**Progettazione esecutiva ed esecuzione dei lavori, previa acquisizione del progetto definitivo in sede di offerta sulla base del progetto preliminare****art. 53, comma 2, lettera c), decreto legislativo n. 163 del 2006**procedura: aperta art. 3, comma 37 e art. 55, comma 5, decreto legislativo n. 163 del 2006
criterio: Offerta Economicamente più vantaggiosa ai sensi dell'art. 83, decreto legislativo n. 163 del 2006**Lavori di "Ampliamento del complesso ospedaliero universitario compreso il completamento, l'adeguamento funzionale e il collegamento dell'esistente"**

CUP: H83B12000020001

RISPOSTE AI QUESITI

aggiornato al 03/11/2015

Figura 1 - Destinazioni d'uso corrette del blocco operatorio al piano seminterrato delle stecche

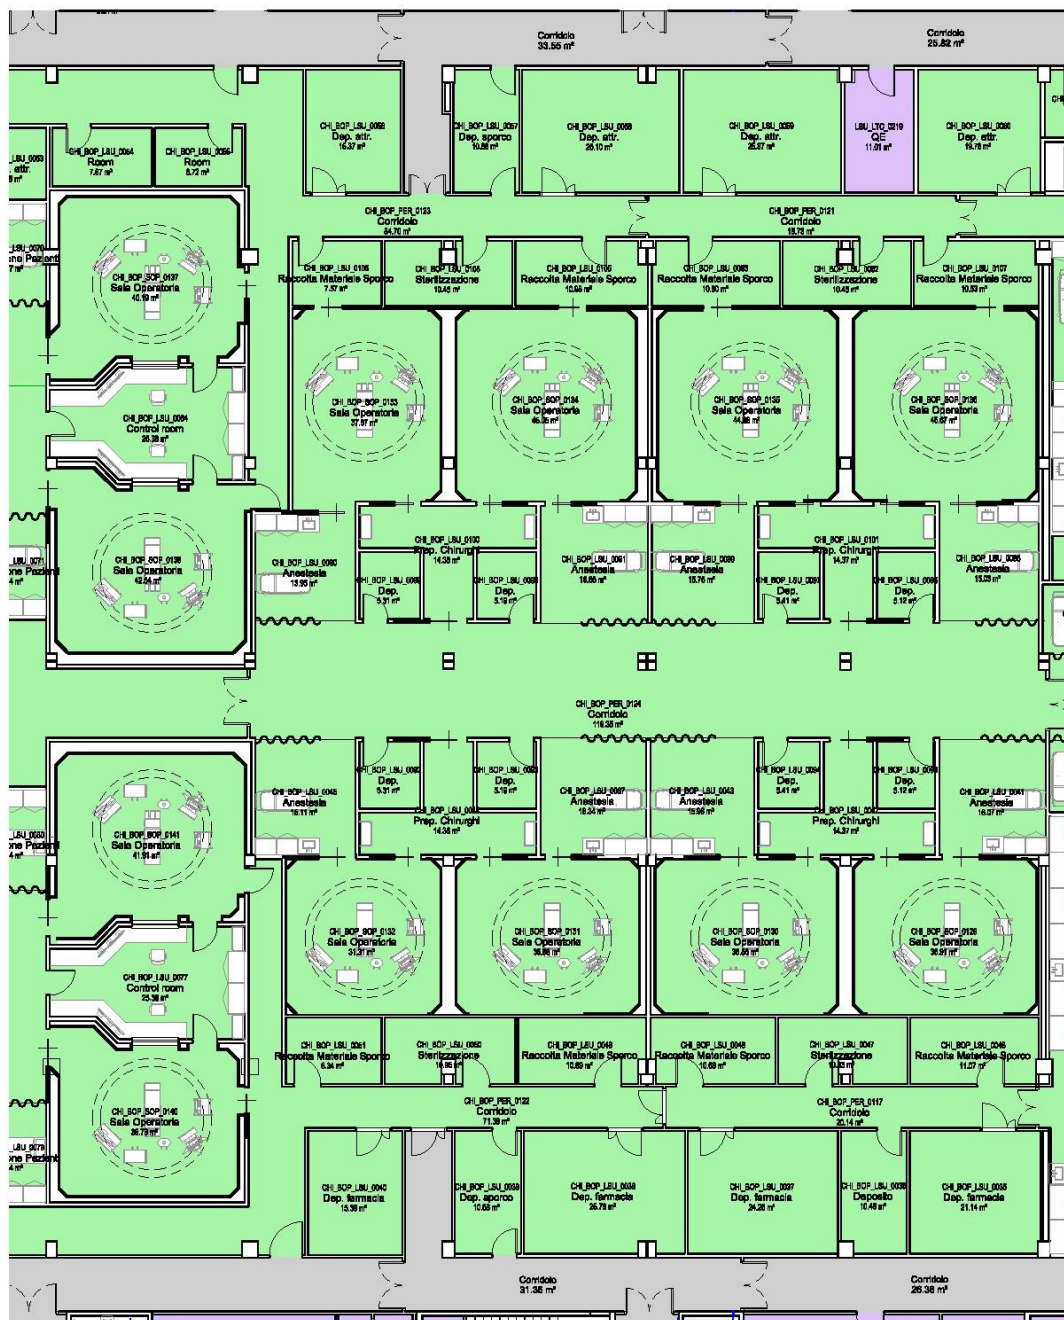
Nel lay-out di Progetto di ristrutturazione del Blocco Operatorio esistente Livello -1 "Piastra" (rif. Tavola PIOCD002) non è possibile realizzare il corridoio dedicato al percorso del "materiale sporco" (come da specifico Requisito di Accreditamento Regione Sardegna) in quanto sono indicate le "Preparazioni Chirurgiche" ed è previsto un "Ambulatorio"

Un refuso nella definizione di alcuni locali nella tavola PIOCD002 poteva indurre in errore di valutazione per quanto riguarda il percorso materiale sporco. I blocchi Operatori sono da intendersi uguali e pertanto nella immagine sotto riportata (Figura 1) è stata inserita la esatta destinazione dei locali, senza variazioni planimetriche. In entrambe le zone delle sale operatorie deve essere previsto il percorso del "materiale sporco".

Il concorrente è comunque tenuto, nel progetto definitivo, del quale il preliminare messo in gara è una valida traccia, di apportare tutte le integrazioni e migliorie del Layout ritenute necessarie di rispettare, fra le altre, le norme di accreditamento sanitario delle strutture ospedaliere della Regione Sardegna. Sempre nel rispetto delle invarianti previste nel disciplinare di gara.
